Datum : 20 april 2020
Ons kenmerk : RB/ROI050/TH/CG/*BPHAMBROEKPLASSEN
Zaakdossier : 20-51271/20-071972
Behandeld door : 5.1.2e
Afschrift aan : omgevingsdienst Achterhoek
omgevingsdienst Achterhoek t.a.v. 5.1.2e
Bijlage(n) : geen
Onderwerp : Bestemmingsplan Hambroekplassen in Borculo

Advies over Bevi, Bevb en Bevt.

Advies over de algemene veiligheid

Het invloedsgebied van de hogedrukaardgasleiding bron: signaleringskaart

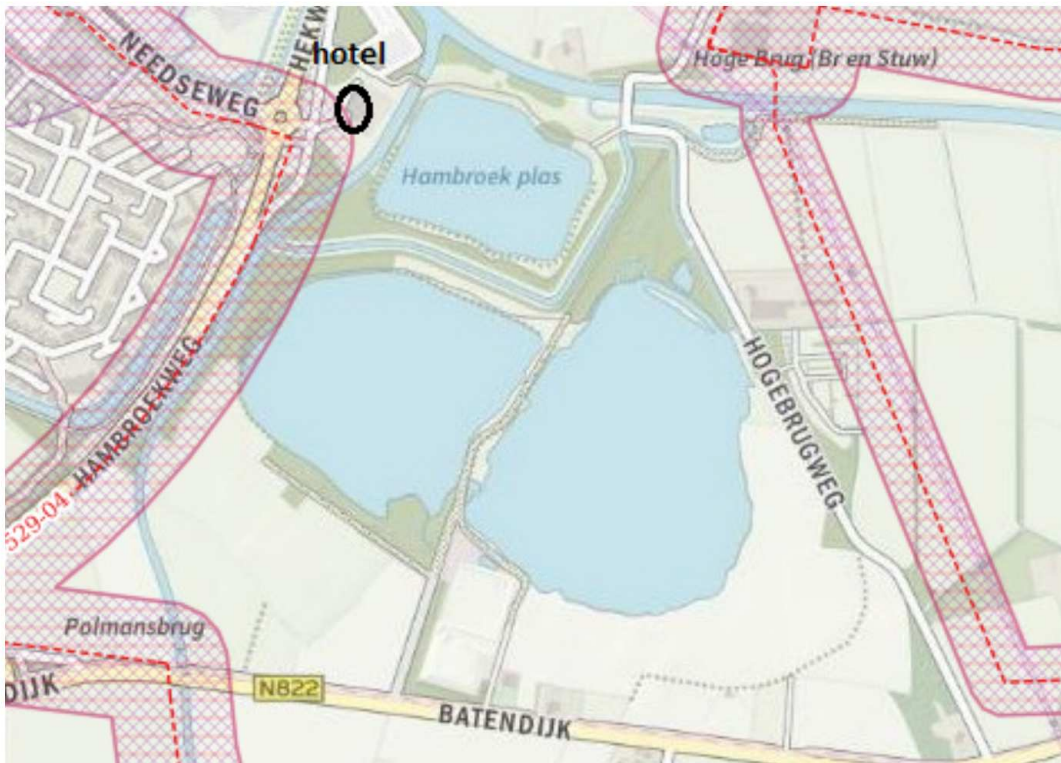
In het advies van de ODA wordt ingegaan op de aanwezige bronnen waarbij de hogedrukaardgasleiding A-529-04 als risicobron wordt aangemerkt. Ik kan mij vinden in deze conclusie met de aantekening dat ik er vanuit ga dat het zonnenveld geen gebruik zal maken van een energieopslagsysteem (EOS) op het terrein. Een EOS (bijvoorbeeld buurtbatterij) valt (nog) niet onder de reikwijdte van het Bevi, maar brengt wel risico's mee.

Ten aanzien van de hogedrukaardgasleidingen is het fakkelbrandscenario van toepassing. Bij dit scenario is de hitte-intensiteit in het 100% letaliteitsgebied dusdanig hoog dat optreden door de hulpdiensten niet mogelijk is. De hulpdiensten moeten wachten totdat de leiding is afgeblokt en uitgebrand voordat in dit gebied opgetreden kan worden. Dit kan afhankelijk van de leidingdiameter enkele uren duren. In het 1% letaliteitsgebied kan door het gebruik van beschermende kleding de brandweer wel optreden. Het hotel valt voor een deel binnen het invloedsgebied. Het handelingsperspectief is binnen schuilen of vluchten van de hogedrukaardgasleiding af.
